OGGETTO: Progetto definitivo adeguamento della tangenziale di Alba (CN)

[ID: 9287] Procedura di Valutazione di Impatto Ambientale, ai sensi dell'art. 23, D.Lgs. 152/2006 integrata con l'Autorizzazione Paesaggistica di cui all'art. 146 del D.lgs. n. 42/2004.

OSSERVAZIONI DEL Consorzio di Irrigazione Comprensoriale di Secondo Grado Tanaro Albese - Langhe Albesi

Foto aerea con la posizione del nuovo attraversamento idraulico nel tratto di tangenziale in oggetto

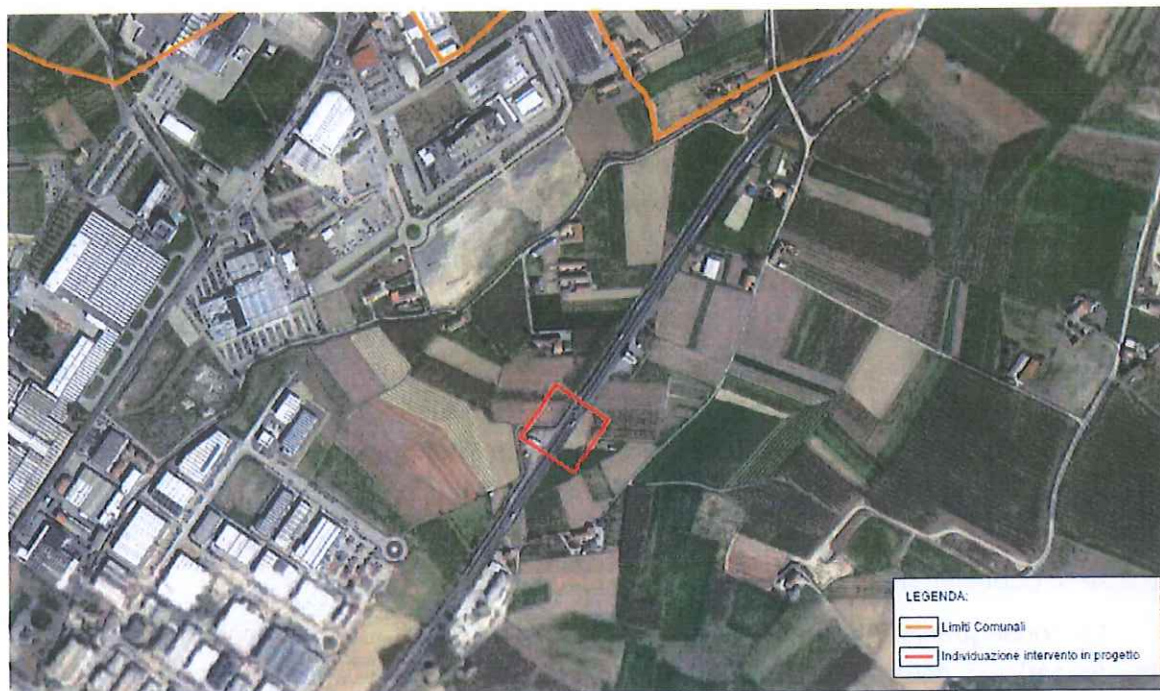
In particolare nel tratto in oggetto è previsto un nuovo attraversamento che ad oggi non è ancora autorizzato dall'Anas e che allo stato attuale non ha copertura finanziaria.

Lo scrivente richiede che si prenda atto delle criticità esposte e che tale attraversamento venga al più presto autorizzato e finanziato, in aggiunta a quelli ulteriormente necessari per risolvere completamente la criticità esposta.

Si allega la planimetria della zona nel tratto in oggetto dove si prevede di realizzare l'attraversamento progettato.
